Nota Técnica nº 68/2021-SGT/SCT/SFF/SRM/ANEEL

Assunto: Análise dos Pedidos de Reconsideração interpostos contra as Resoluções Homologatórias ANEEL nº 2.709 a nº 2.717, de 2020, que homologaram os resultados das Revisões Periódicas da Receita Anual Permitida – RAP dos Contratos de Concessão de Transmissão de Energia Elétrica prorrogados nos termos da Lei nº 12.783, de 2013, com vigência a partir de 1º de julho de 2018.

Figura 1: Reperfilamento da RBSE/RPC.

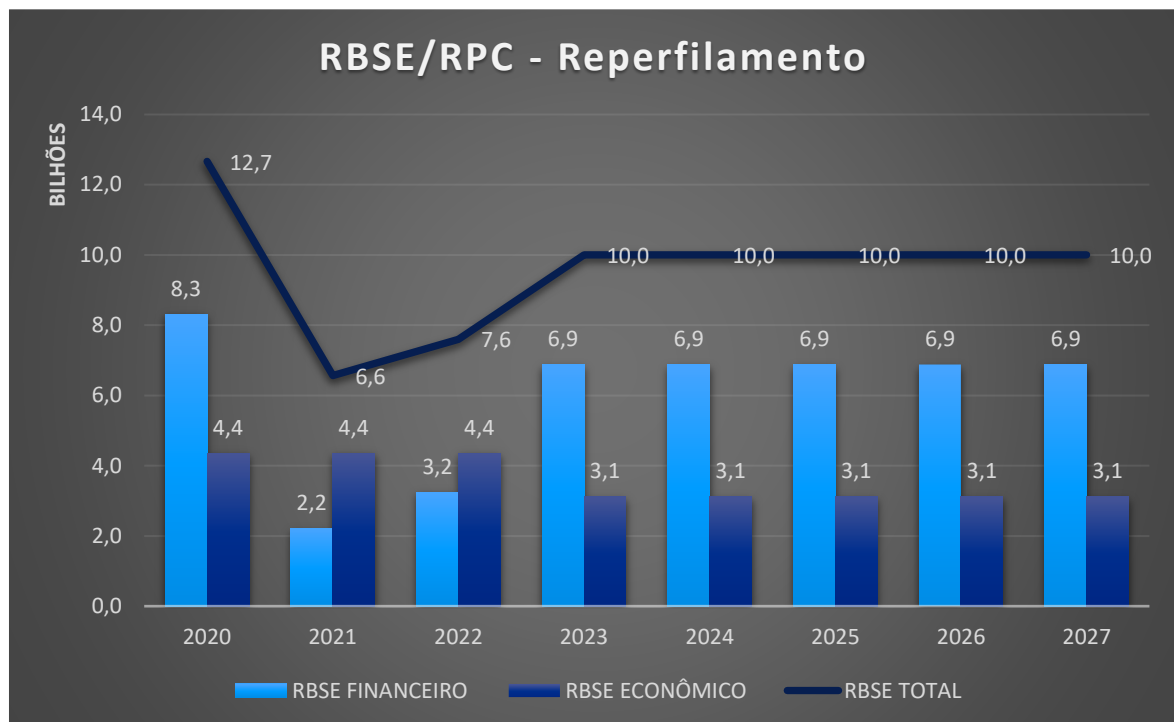
23. Ademais, avaliou-se o comportamento previsto do componente econômico, cuja Base de Remuneração Regulatória – BRR naturalmente incorrerá em baixas e depreciações, de modo a acomodar o custo total relativo a essas instalações. Em decorrência dessa análise, considerou o seguinte perfil de pagamentos relativos às instalações existentes desde 31 de dezembro de 2000 (RBSE/RPC).

24. Portanto, considerando o Parecer da Procuradoria e os termos aqui colocados, o pedido de reconsideração “A” foi acatado parcialmente, uma vez que a expectativa das concessionárias era pelo modelo de pagamento tradicional.

Gráfico 1 – Reequilíbrio ao O&M Regulatório – Ciclo 2018-2023 (RS Milhões)

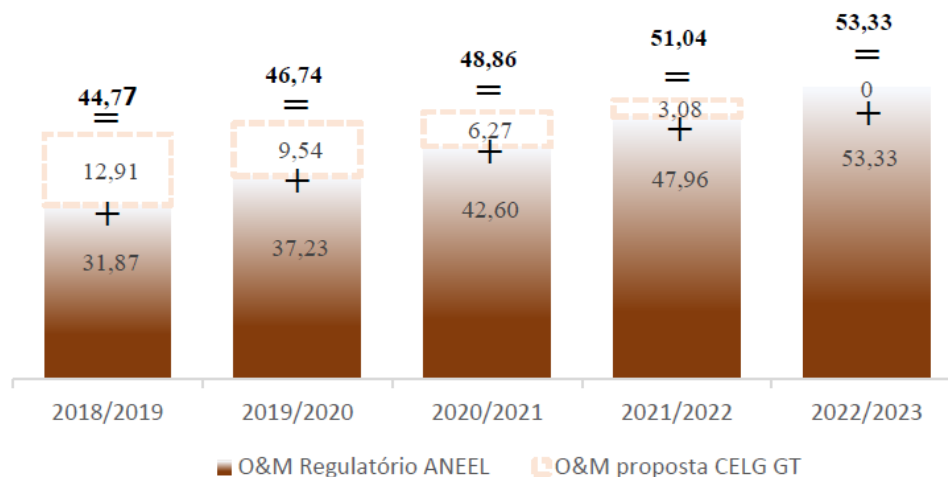
Como já apresentado pela CELG GT na referida Consulta Pública, o não reconhecimento tarifário relativo a metodologia apresentada impacta os valores da receita tarifária do Contrato de Concessão nº 063/2001, culminando em um prejuízo econômico financeiro na ordem de R\$ 31,79 milhões, como já exposto no Pedido de Reconsideração à REN nº 880/2020 e no Gráfico 1:
